Gegenstand:

1. Überprüfung der Seitenruderpedale und
2. Ergänzung/Änderung des Flug- und Wartungshandbuches mit neuen Prüf- und Montage-Hinweisen
3. Überprüfung und Austausch des BK-Umlenkhebels im Rumpf
4. Überprüfung und gegebenenfalls Verstärkung des hinteren Haubengelenks

Alle ASK 21 von Werk-Nr. 21001 bis 21345;
ab Werk-Nr. 21346 serienmäßig.

Poppenhausen, den 16.10.1987

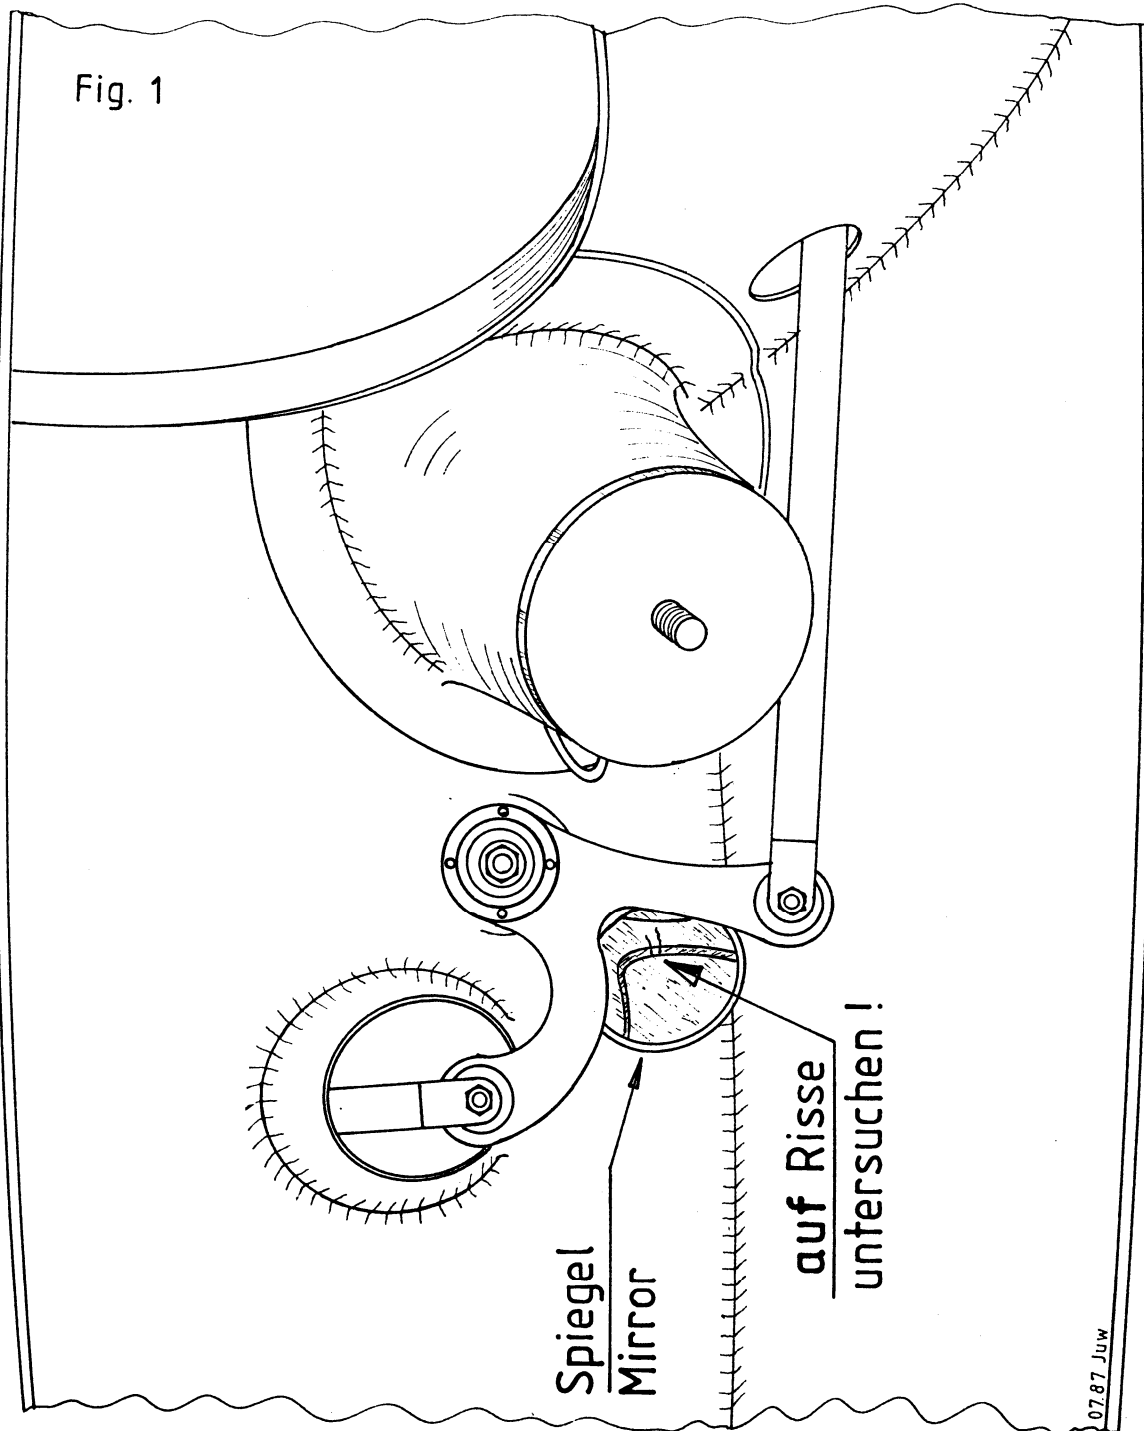
- 2.3 Die auf den neuen Handbuchseiten gegebenen Prüf- und Montage-Hinweise sind zu beachten!
- 3.1 Vor dem nächsten Start überprüfen, ob am BK-Umlenkhebel im Rumpf Anrisse oder Verformungen sichtbar sind --> siehe Fig. 1.

3.2 Sind Anrisse oder Verformung vorhanden, muß vor dem nächsten Start der BK-Umlenkhebel ausgebaut und der neue Hebel mit einer zusätzlichen Abstützung montiert werden --> siehe Zchg. 210.43.S5.

3.3 Werden keine Beschädigungen festgestellt, kann weitergeflogen werden. Bis zur nächsten Jahresnachprüfung, jedoch spätestens zum 31.04.1988, muß der neue BK-Umlenkhebel im Rumpf (210.43.0005) eingebaut werden.

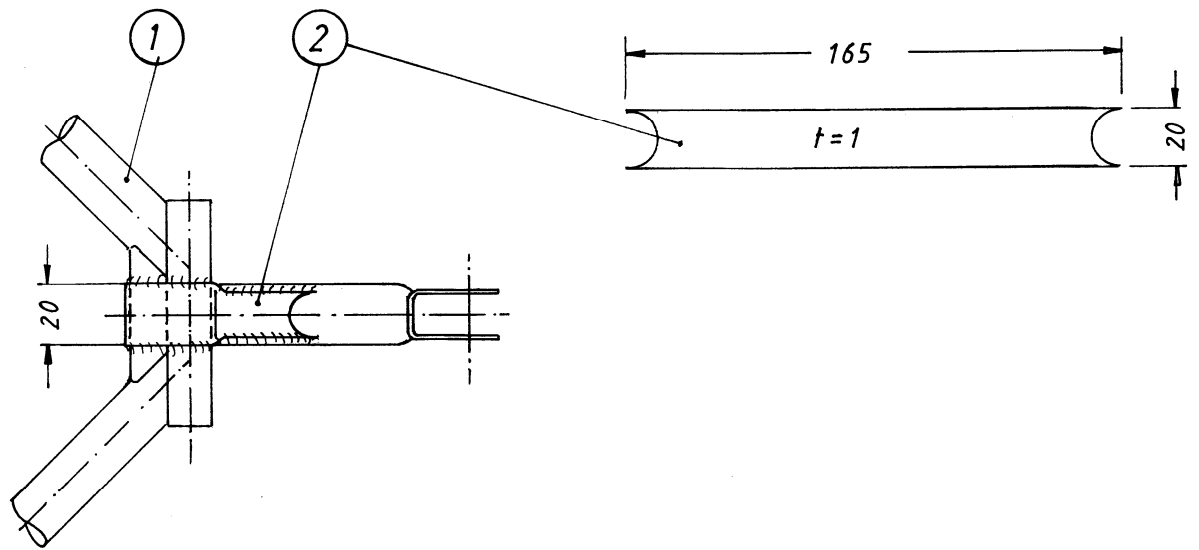
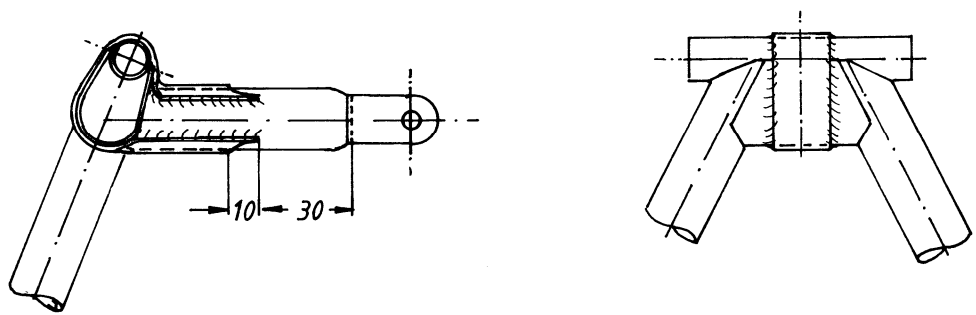
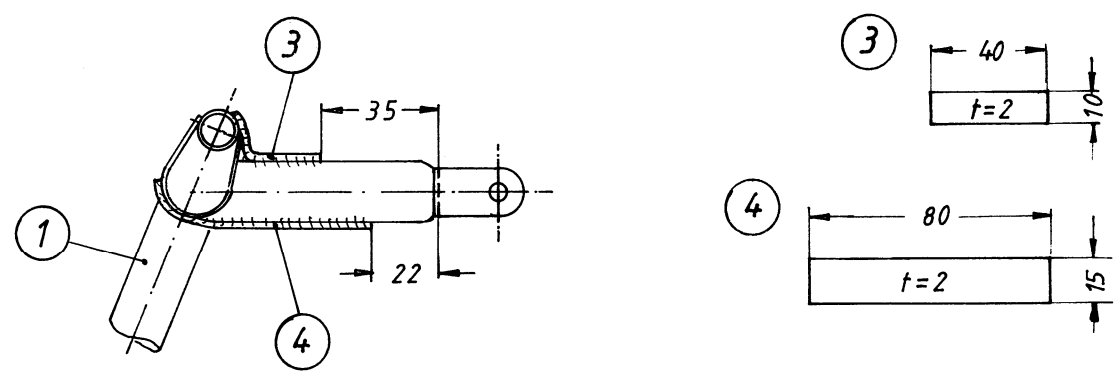
4.1 Vor dem nächsten Start überprüfen, ob am hinteren Haubengelenk Anrisse sichtbar sind --> siehe Zchg. 210.12.S5.

4.2 Sind Anrisse vorhanden, muß vor dem nächsten Start die hintere Haube demontiert und das Haubengelenk, wie in Zchg. 210.12.S5 dargestellt, verstärkt werden.

4.3 Werden keine Beschädigungen festgestellt, kann weitergeflogen werden. Da unter normalen Bedingungen und bei richtiger Bedienung das Haubengelenk ausreichend stabil ist, halten wir es nicht für erforderlich, die Verstärkung am Haubengelenk zwingend vorzuschreiben. Sie kann jedoch wahlweise angebracht werden.
